Mazda CX5 — Código de erro P0471 e dificuldades no arranque e na aceleração

Ficha técnica	
Fabricante	Mazda
Modelo	CX5 GH/KE com caixa de velocidades automática
Motor	2,2 16V CDI Skyactiv-D
Código do motor	SH-Y4
Ano de fabrico	2013-2017
Sintoma	Dificuldades no arranque e na aceleração, veículo entra no modo de emergência Código de erro: P0471

Aviso no painel de instrumentos combinado

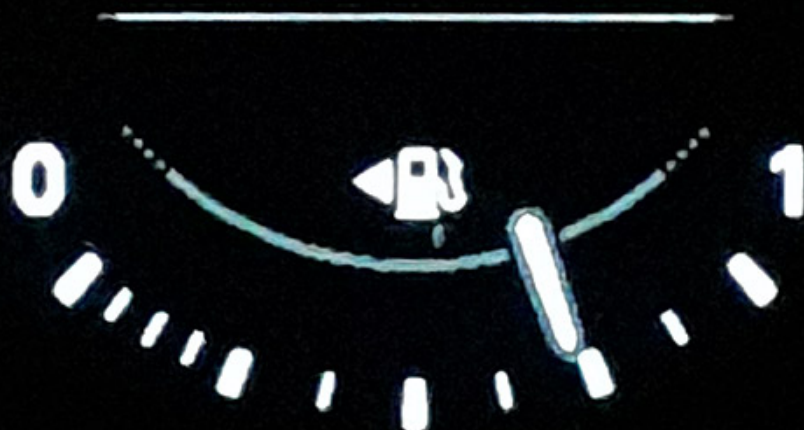
“Falha de funcionamento marcha à frente SCBS” é exibido no painel de instrumentos combinado

Se, nos veículos supracitados, for exibida no painel de instrumentos combinado a mensagem de erro “SCBS / City assistente de travagem de emergência marcha à frente falha de funcionamento”, o problema pode dever-se a um sensor da pressão de sobrealimentação com defeito. /> O sinal defeituoso pode originar vários registos de erros em diversos módulos de comando. /> Além disso, podem acender simultaneamente as luzes de aviso referentes à pressão dos pneus, travão de estacionamento, sistema I-Stop e ABS. /> O erro pode ser repostado temporariamente desligando e ligando a ignição, mas costuma reaparecer após algum tempo durante a condução.

shy /> Aviso de reparaçãoshy /> Continuar a conduzir a viatura com este defeito, pode causar danos no motor. Além disso, este erro provoca mudanças de velocidade duras nos veículos equipados com caixa de velocidades automática.shy /> O fabricante automóvel procedeu à substituição do sensor da pressão do gás de escape por um novo modelo modificado.shy /> No âmbito dos trabalhos de reparação é, portanto, importante ter em atenção que o sensor antigo seja substituído por um sensor novo (kit de reparação).shy /> Após a reparação, é necessário apagar as respetivas entradas na memória de erros dos módulos de comando.shy />

Informação de peça sobressalenteshy /> Sensor da pressão do gás de escape antigo: Mazda SH02-BK-5204shy /> Sensor da pressão do gás de escape novo: Mazda SHY6-18-W00
